Mühlenwiese Betreuung gGmbH, Kinderbogen 32, 27283 Verden
14.08.2026 | VM-26 | Bearbeitung: Fenja Rost, Objektverwaltung
An Rundbogen Architektur
Betreff: Übernahme der Vertragsdaten aus unserem Ordner

Von	"Elisa Wenke", Architektin <objekt@rundbogen.example>
An	Allerfirst Dachbau GmbH <bauleitung@allerfirst.example>
Datum	Wed, 08 Jul 2026 10:35:00 +0200
Betreff	VM-26-D D-21 C jetzt im Verteiler Dach

D-21 Revision C, Dach und Türanschluss T-03

Bauvertrag Dach Erweiterung, VM-26-D

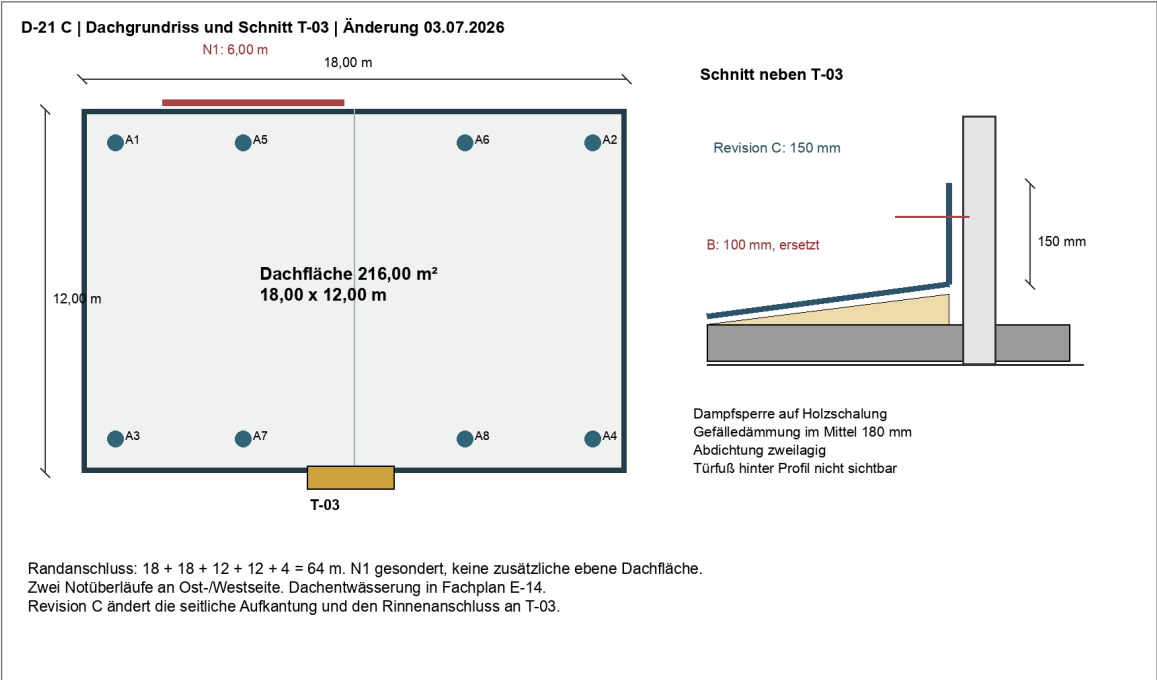
Anbei erhalten Sie D-21 Revision C vom 03.07.2026. Der Plan lag seit Freitag im Ordner Fachkoordination; der Versand an Ihre Bauleitung wurde versehentlich nicht ausgelöst. Ihr Ausdruck B im Baustellencontainer ist damit zu ersetzen. Die Änderung betrifft die Aufkantung neben T-03 und den seitlichen Anschluss der Rinne, nicht die ebene Dachfläche.

Wenke maß links neben T-03 mit Stahlmaßstab 110 mm zwischen fertiger Dachoberfläche und oberem sichtbaren Bahnrand. Der zugehörige Punkt ist im Plan D-21 C mit 150 mm bezeichnet. Gerdes legte einen Ausdruck B vor, der an dieser Stelle 100 mm zeigt. Das Foto auf seinem Telefon vom 06.07. zeigt den Anschluss vor der Türmontage, jedoch keinen Maßstab. Eine Kopie wurde beim Termin nicht übergeben.
